PLU.4001.16.01.25.DP

Dot. postępowanie nr GG.ZUZ.4220.13.2024.KT o wznowieniu postępowania administracyjnego zakończonego ostateczną decyzją Dyrektora Zarządu Zlewni Wód Polskich w Gdańsku znak: GD.ZUZ.3.4210.730.2023.KT z dnia 23.02.2024r.

## Załącznik

Rys. 1. Model obliczeniowy przekroju wykopu z siatką elementów skończonych

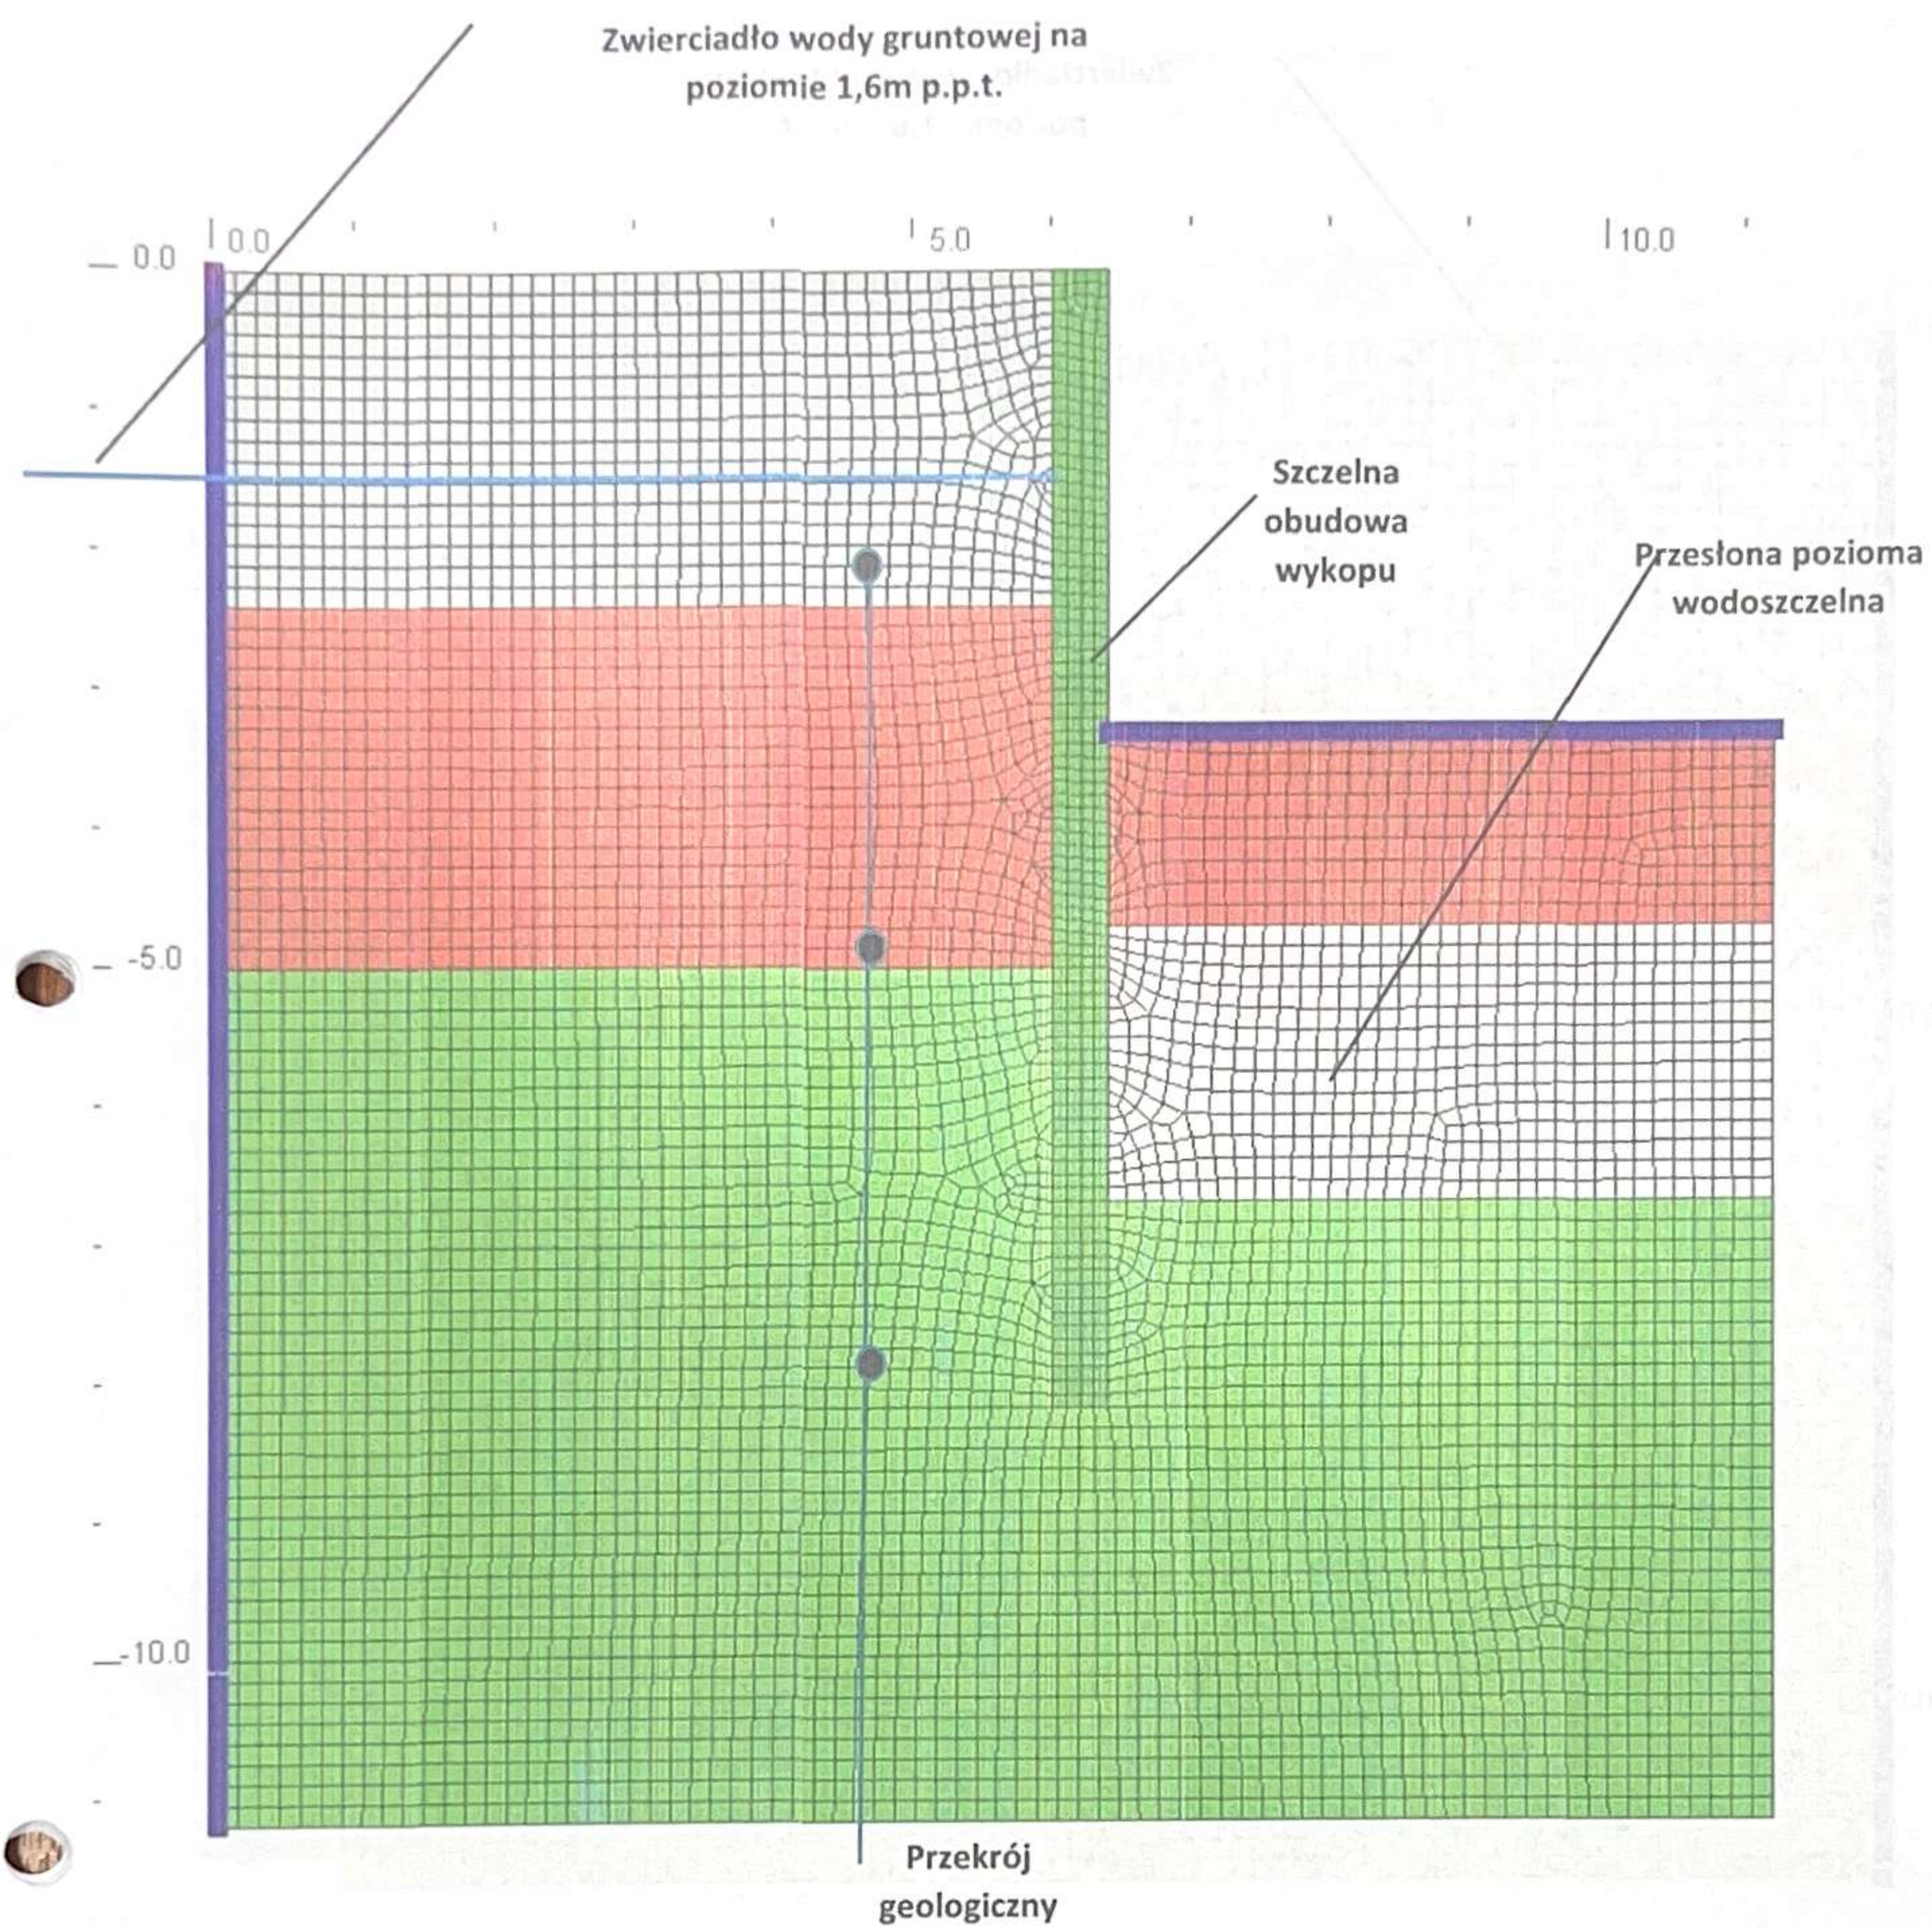
Obliczenia przepływu wód wykopu przeanalizowano w programie ZSoil za pomocą metody elementów skończonych w najbardziej niekorzystnym przekroju geologicznym znajdującym się w ciągu ul. Bohaterów Getta Warszawskiego – T71, gdzie występuje woda gruntowa ponad dnem wykopu.

Na podstawie analizowanego przekroju widoczny jest efekt osłonowy uszczelnionej palisady, która stanowi barierę nieprzepuszczalną. Przy założeniu zastosowania korka betonowego, wyraźnie widać brak powstania leja depresji. Obliczenia sprawdzające wskazują, że palisada otaczająca planowaną nieckę projektowanej wanny nie wpływa w sposób czynny na sąsiadujące tereny. Nie występują żadne oddziaływania na posadowienie sąsiadujących obiektów za wykopem.

Rys. 4. Zwierciadło wody po wykonaniu wykopu

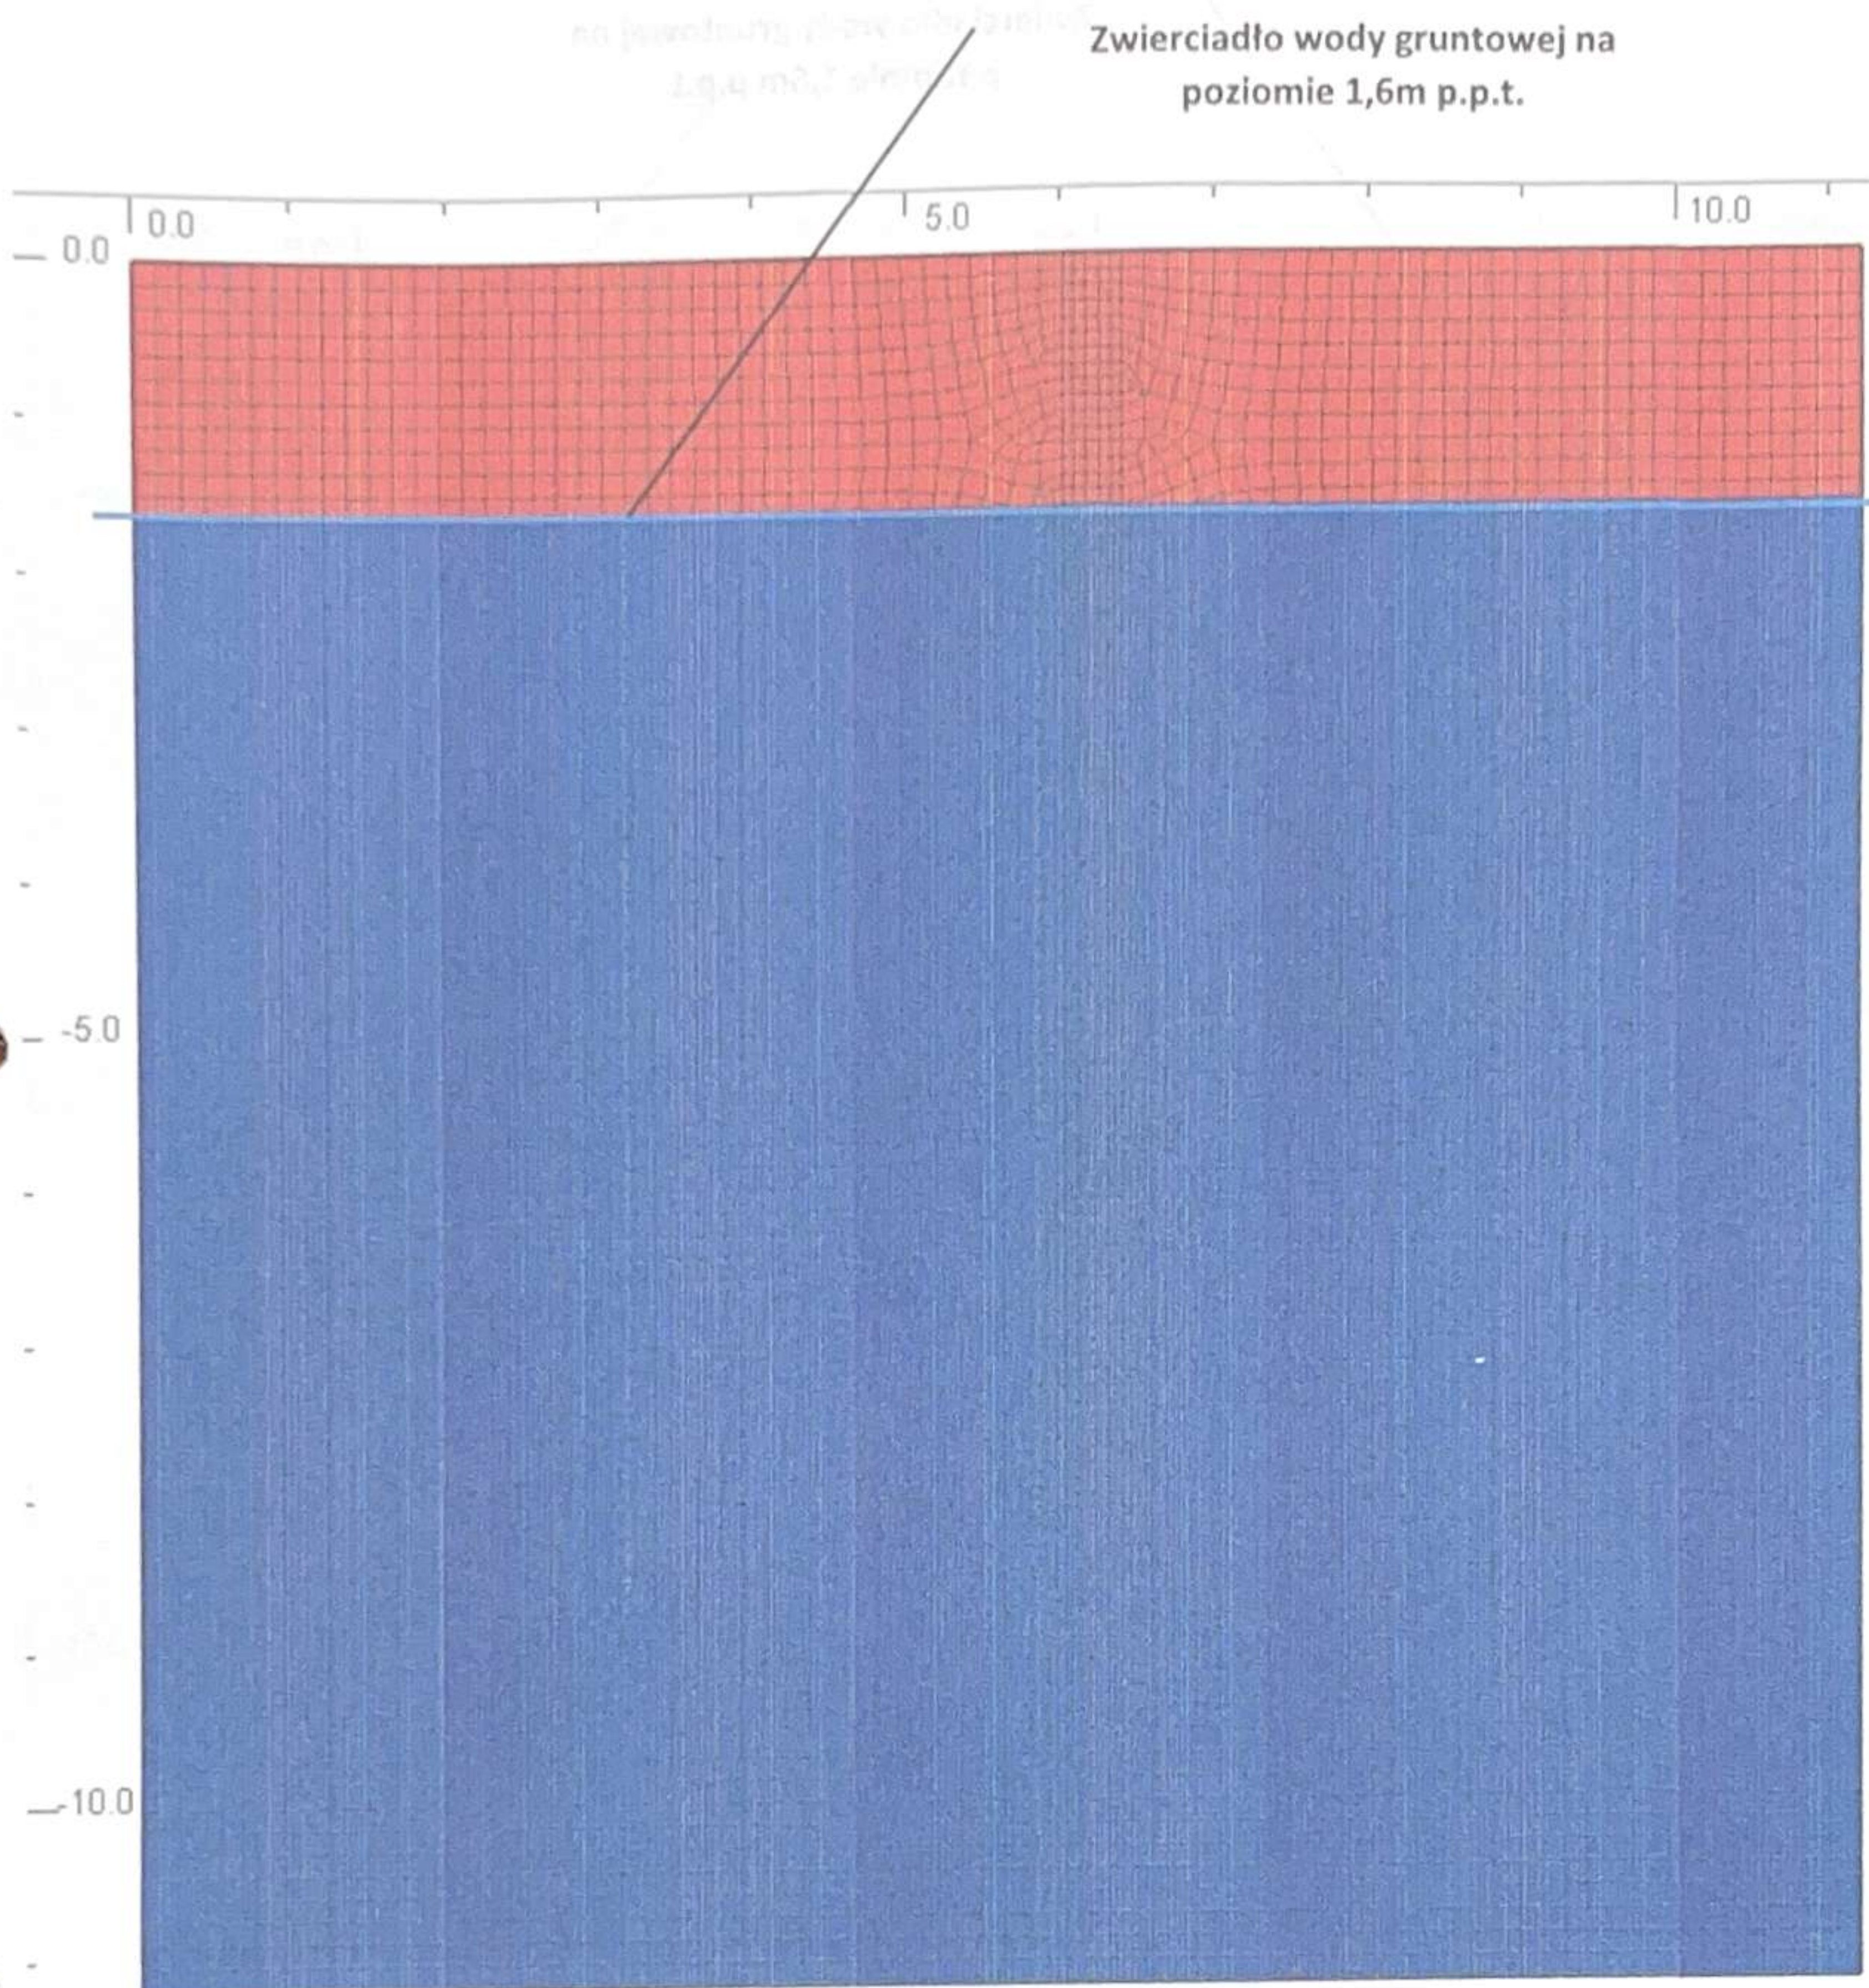
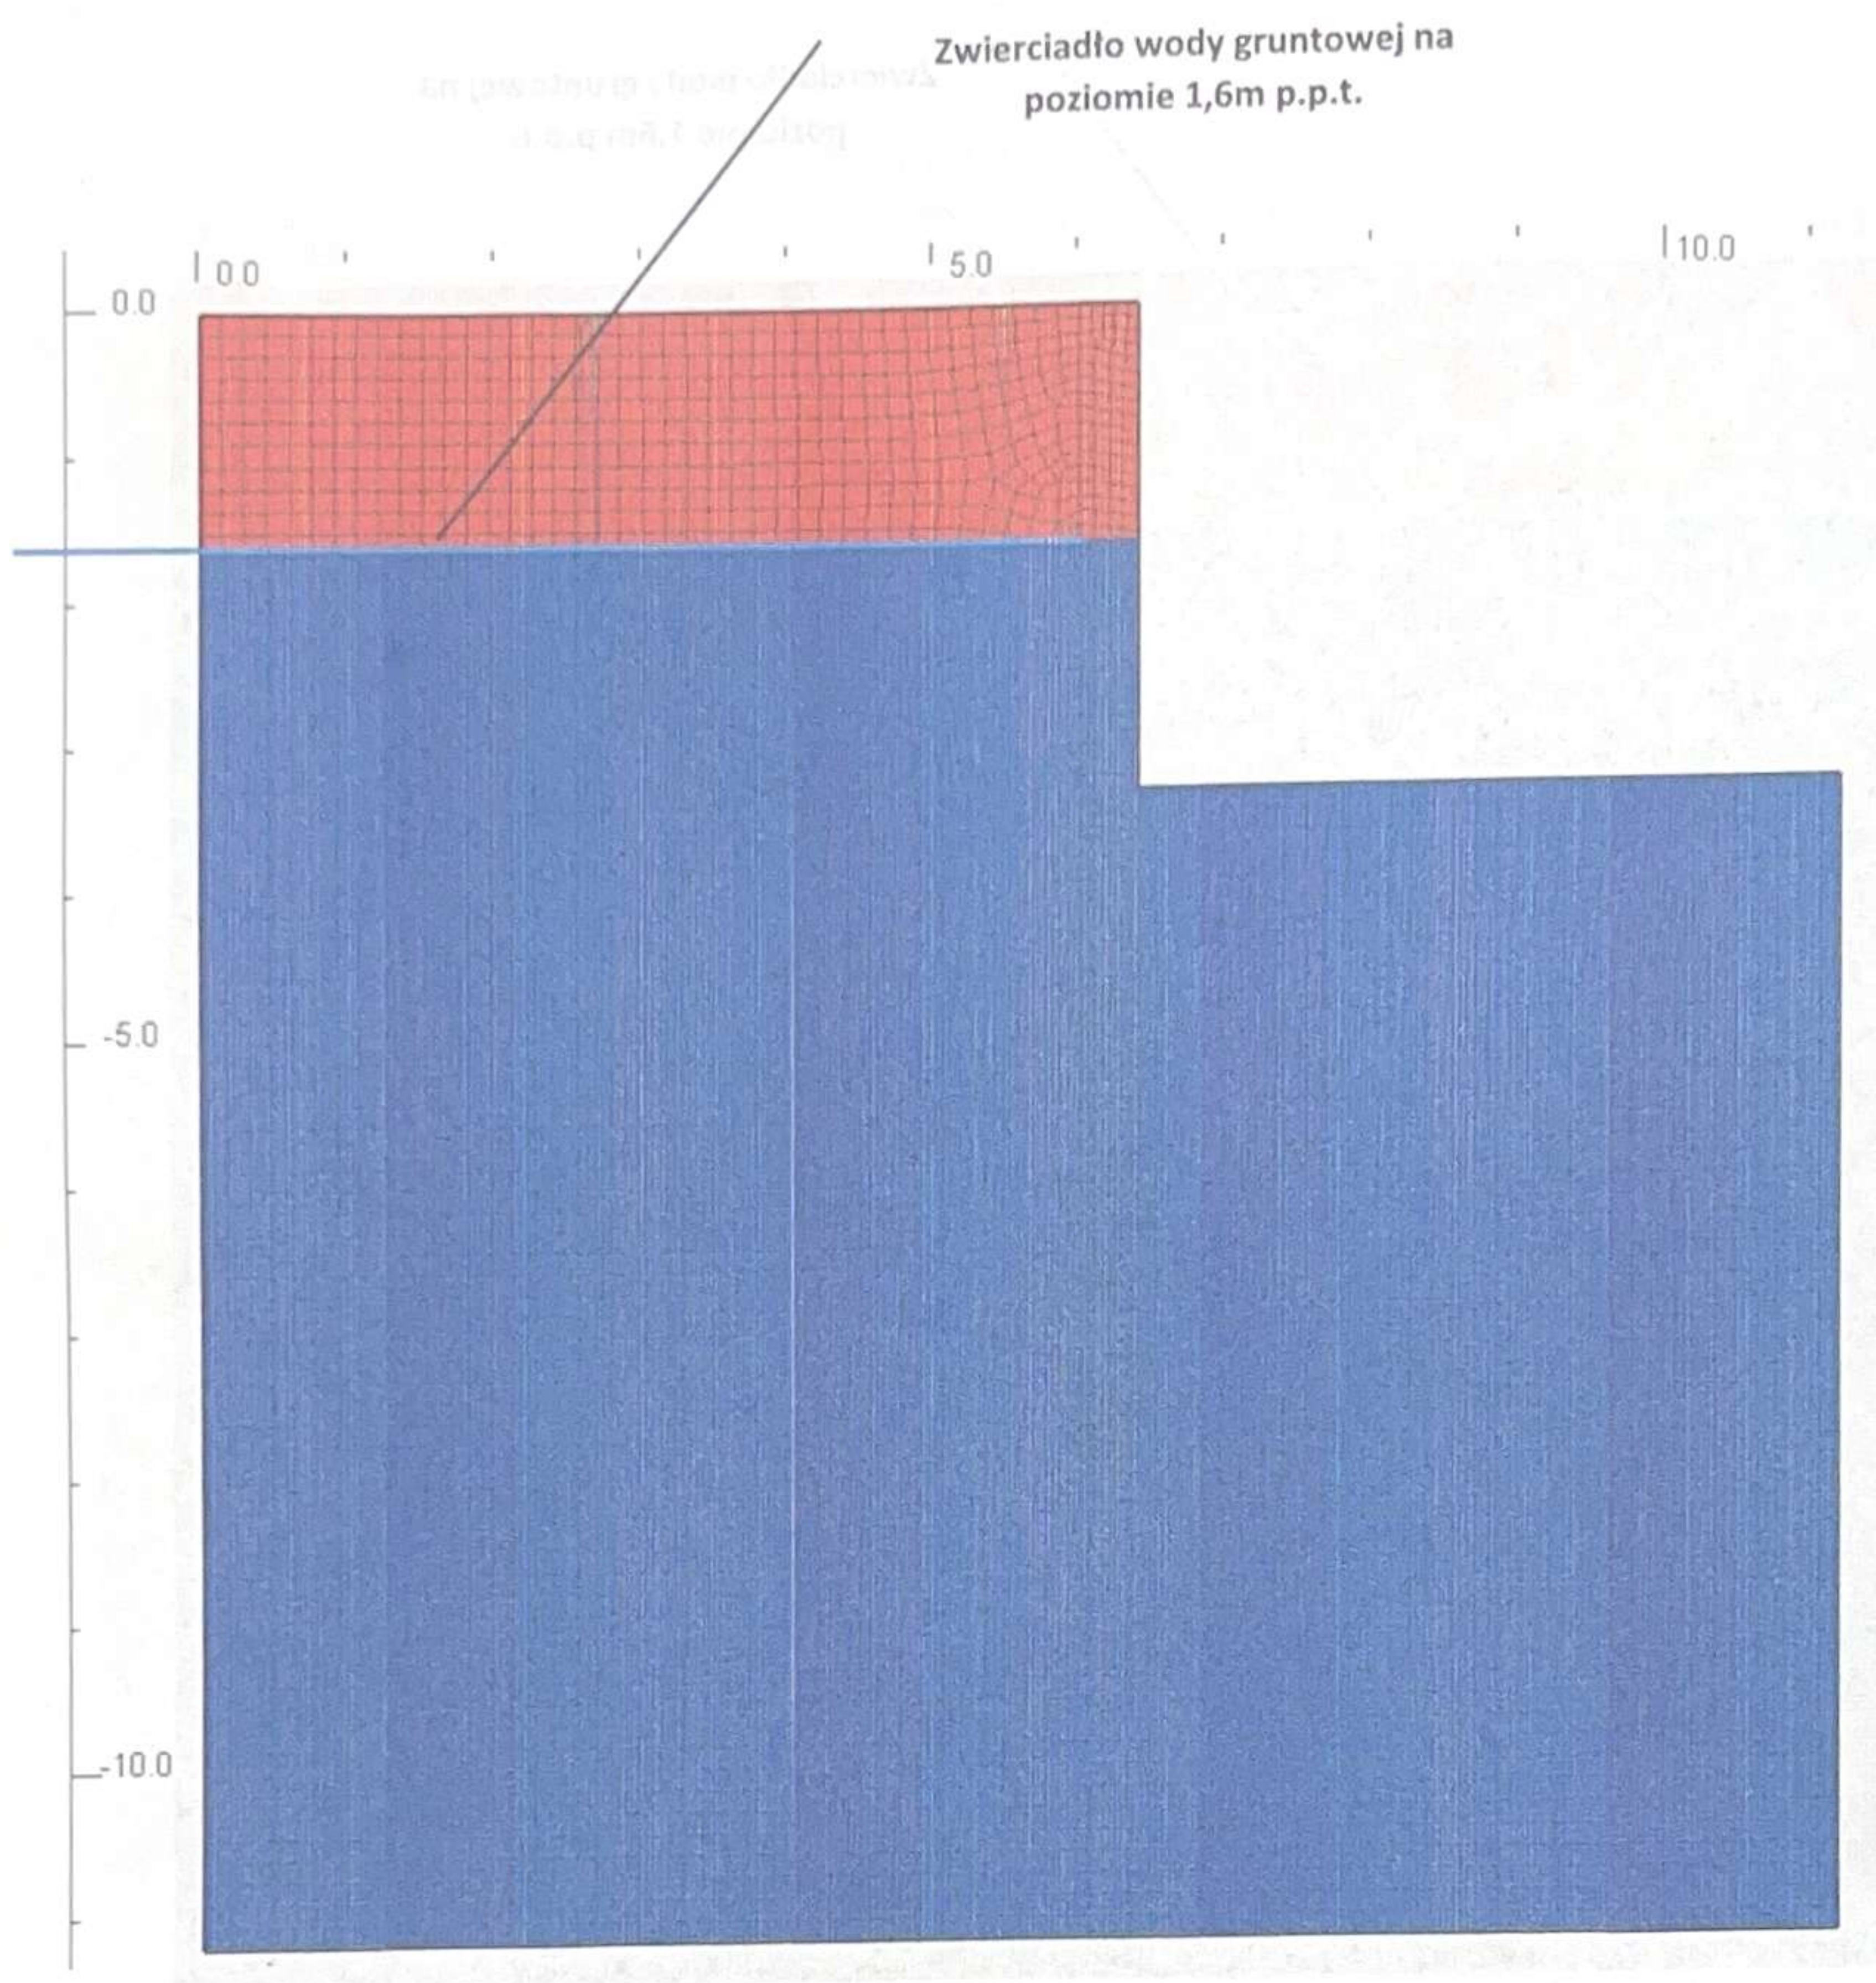
**Wniosek:**

Z racji braku czynnego obniżania zwierciadła wody w wykopie, poziom zwierciadła wody za palisadą nie ulega zmianie i jest równy poziomowi pierwotnemu: 1,6 m p.p.t.
